Добавление 33: Правила № 34

Пересмотр 2 – Исправление 1

Исправление 1 к Пересмотру 2 Правил (*Опечатка, исправленная секретариатом*)

Единообразные предписания, касающиеся официального утверждения транспортных средств в отношении предотвращения опасности возникновения пожара

Добавление 2, рисунок, исправить следующим образом:

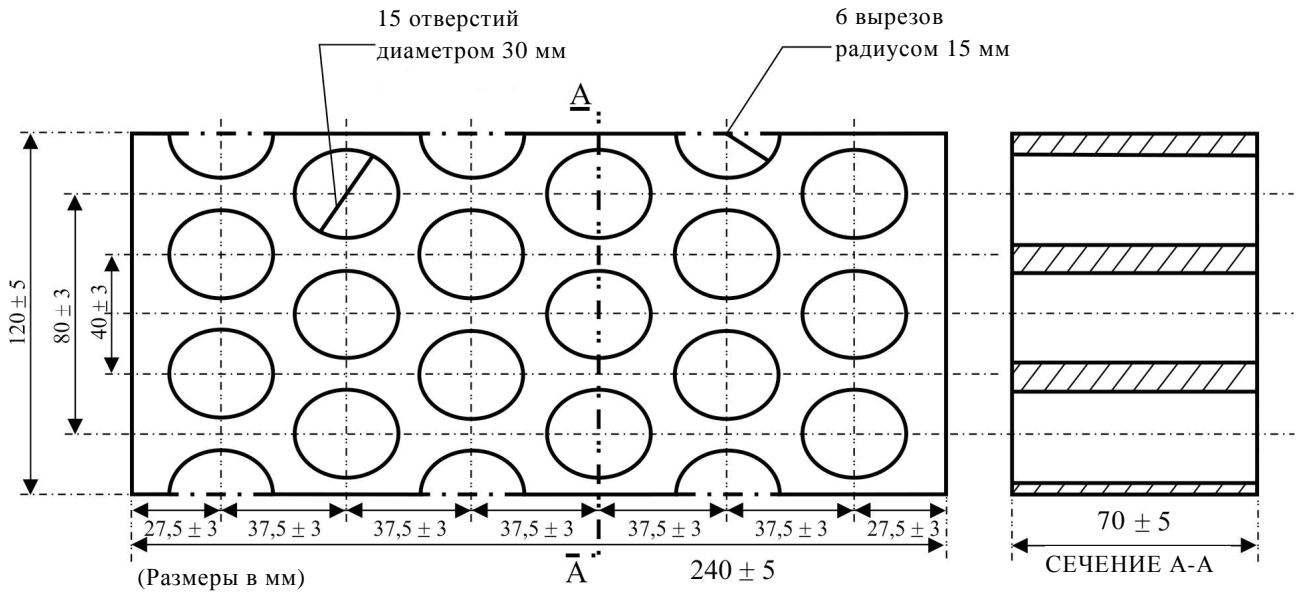
Приложение 5
